**Objet : Étude géotechnique et hydrogéologique – LET Hébertville-Station- Addenda**  
N/Réf. : 153-B-5000022-HD-R-0001-00

## **Étude géotechnique et hydrogéologique – LET Hébertville-Station- Addenda**

LVM a été mandatée par la Régie des matières résiduelles du Lac-Saint-Jean pour répondre aux questions QC-70, QC-84, QC-88, QC-91, QC-92 et QC-94 du ministère du Développement durable, de l'Environnement et des Parcs concernant l'étude hydrogéologique et géotechnique sur le site proposé pour l'aménagement du futur lieu d'enfouissement technique (LET) de Hébertville-Station, produite par LVM en juin 2011 (N/Réf. : 153-P038704-0130-HD-0001-00).

# DESCRIPTION DE FORAGE

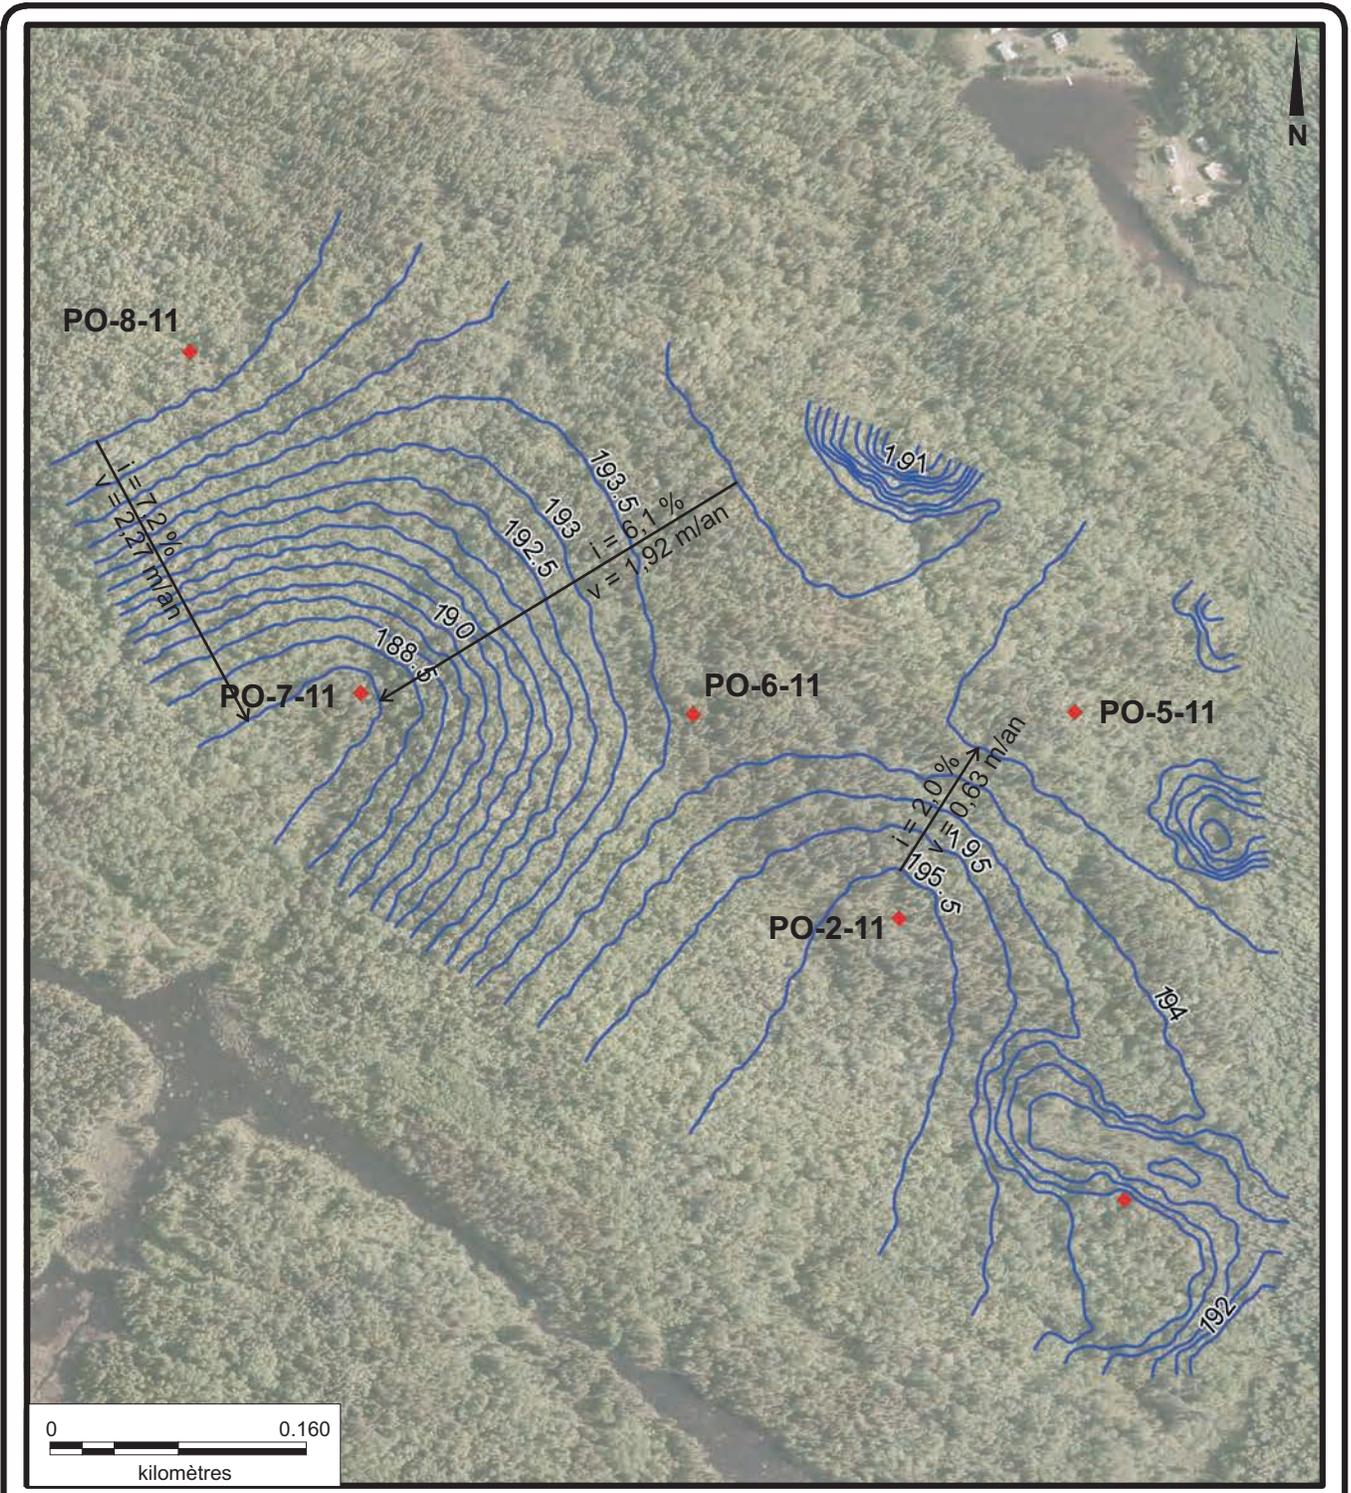
Enfin, pour le puits PO-5-11, l'élévation du point de mesure (194,480 m) est erronée, puisqu'elle est inférieure à celle de la surface du terrain (196,460 m) indiquée au rapport de forage. Veuillez corriger. »

L'élévation du sol au droit de PO-5-11 a été corrigée sur le rapport de forage et d'aménagement du piézomètre (193,46 m au lieu de 196,46 m). Le rapport de forage corrigé est présenté à l'annexe 2.

Figure 2 : coupe A-A' longitudinale

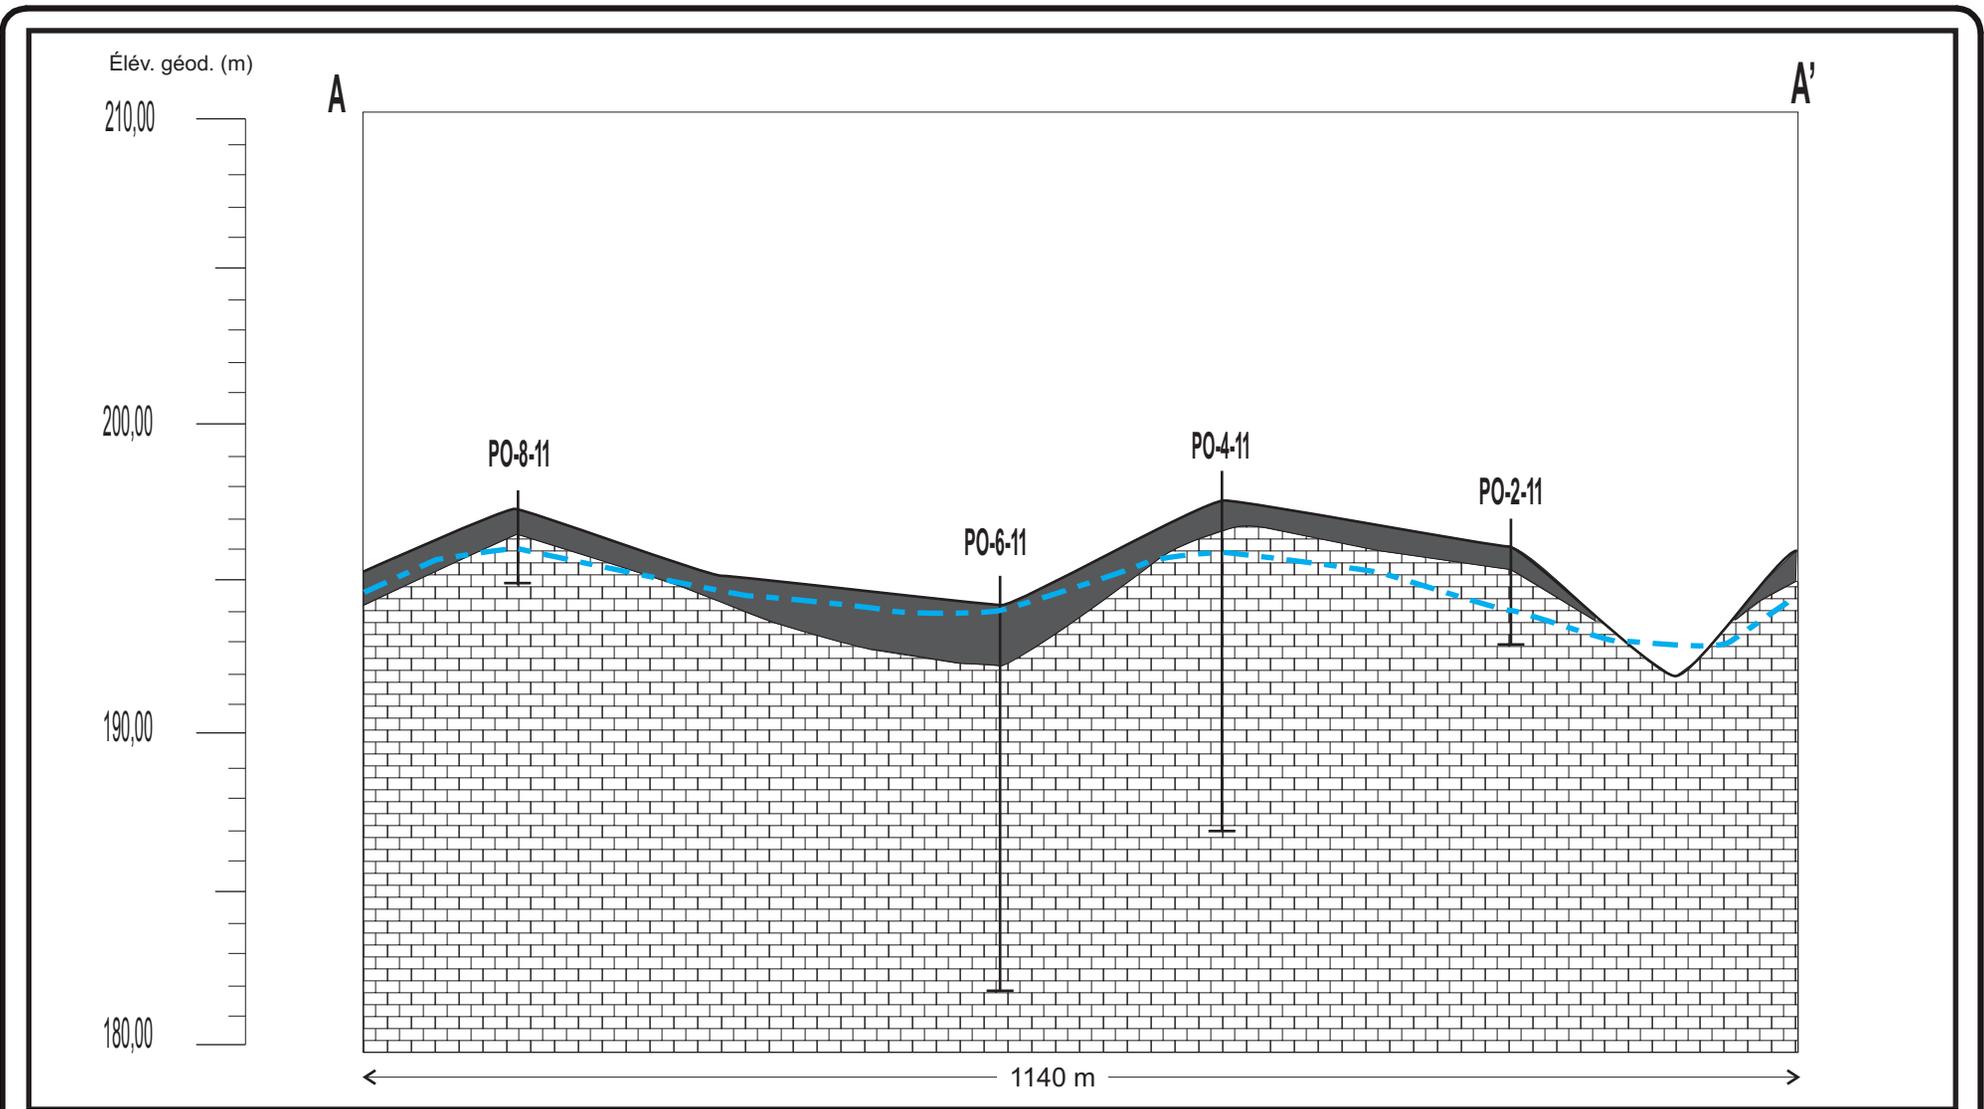
*« Dans l'étude géotechnique et hydrogéologique, annexe I, aux figures 6 et 7, l'échelle verticale de ces figures est inappropriée. L'échelle verticale des figures devrait être étirée en ne conservant que la plage d'information pertinente, soit de l'élévation 180 m à 210 m pour la figure 6 et de l'élévation 170 m à 210 m pour la figure 7. D'autre part, à la figure 7, la ligne du niveau des eaux souterraines devrait aller rejoindre le niveau des eaux de surface présentes dans le creux topographique situé à droite de PO-5-11 sur la figure, comme c'est le cas au creux à gauche. Veuillez apporter les corrections »*

Les coupes stratigraphiques A-A' et B-B' ont été modifiées et sont présentées à l'annexe 4.
